改善箇所説明図

基準不適合発生箇所

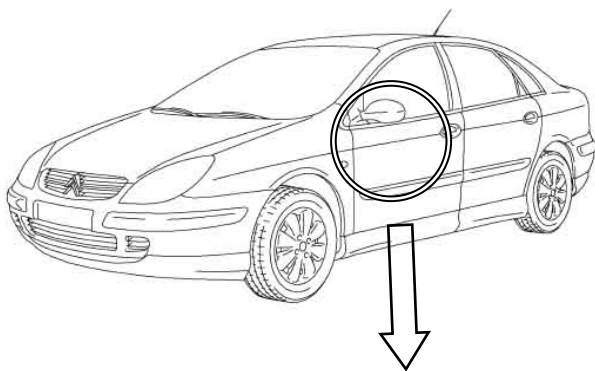
動力伝達装置において、シフトコントロール内部にあるシフトガイドピンの強度が不足しているため、シフト操作を行った際にピンが折損することがあり、シフトレバーがパーキング位置にしたときにシフト操作が出来なくなり、走行不能となるおそれがある。

全車両、シフトガイドアッセンブリを対策品と交換する。

左後部座席下部にあるメーカー・データ・プレート
左端に白ペイントを塗布する。
